**Avis délibéré de la mission régionale d'autorité
environnementale sur le remplacement de la télécabine
d'Orelle - construction d'un parking silo -, porté par la
STOR, sur la commune d'Orelle (73)**

Avis n° 2024-ARA-AP-1659

Avis délibéré le 21 mars 2024

Figure 2: Descriptif du projet (source : dossier)

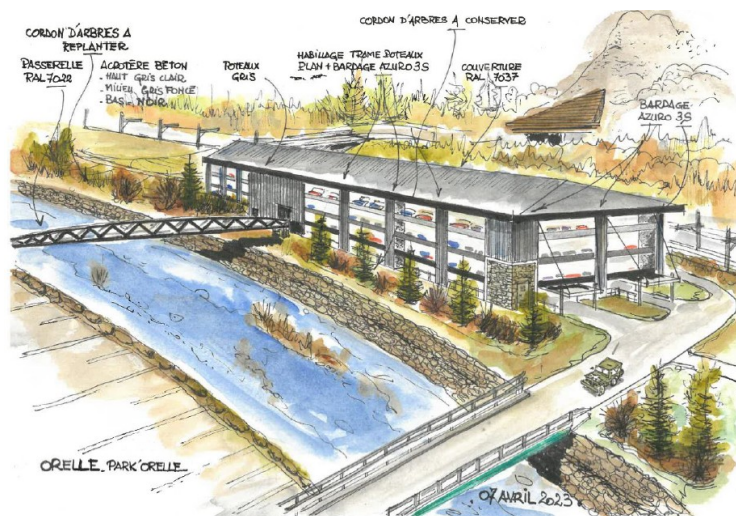
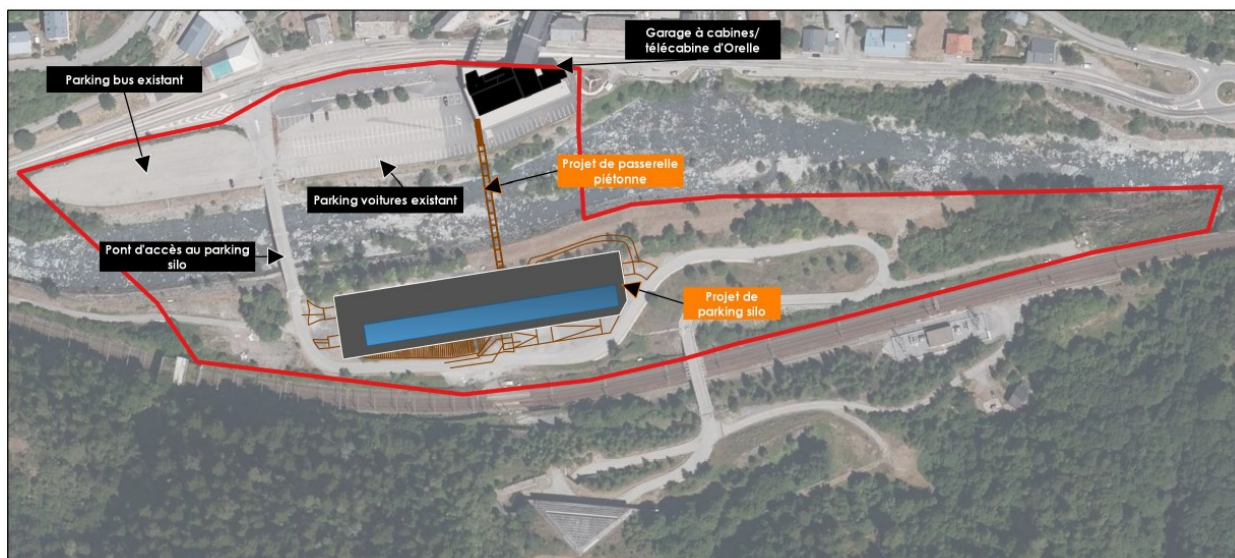
L'opération permettra de passer d'une offre totale de stationnement de 520 à 1047 places, en incluant le parking situé sur l'autre rive de l'Arc. Certaines informations du dossier portent à confusion : il est en effet, à plusieurs reprises indiqué que le nombre de places de stationnement passerait de 623 à 927 places⁵. Ces incohérences sont à corriger.

Figure 3: Fréquentation de la télécabine

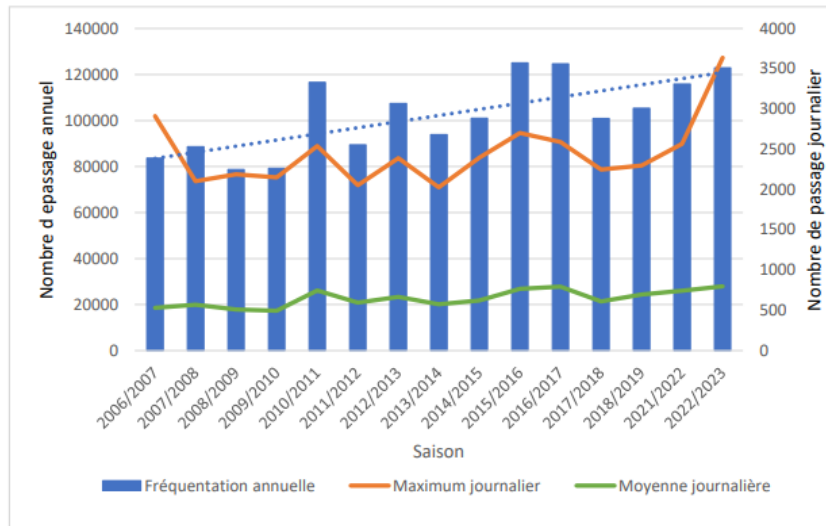
Concernant la fréquentation de la télécabine Orelle-Val Thorens, le dossier indique qu'elle est en augmentation constante depuis 2006, soit bien avant que le remplacement de la télécabine n'intervienne. Toutefois, les données fournies depuis son remplacement concernent deux saisons de ski, ce qui est faible, il s'agit des saisons 2021/2022 et 2022/2023. Des maximums journaliers, qui n'avaient jamais été atteints auparavant, ont été observés lors de l'hiver 2022/2023, avec des pics d'environ 3700 personnes (par rapport à une maximale moyenne de l'ordre de 2500), ce qui démontre l'attrait pour le nouvel équipement (cf. p101 de l'EI, et figure 3).
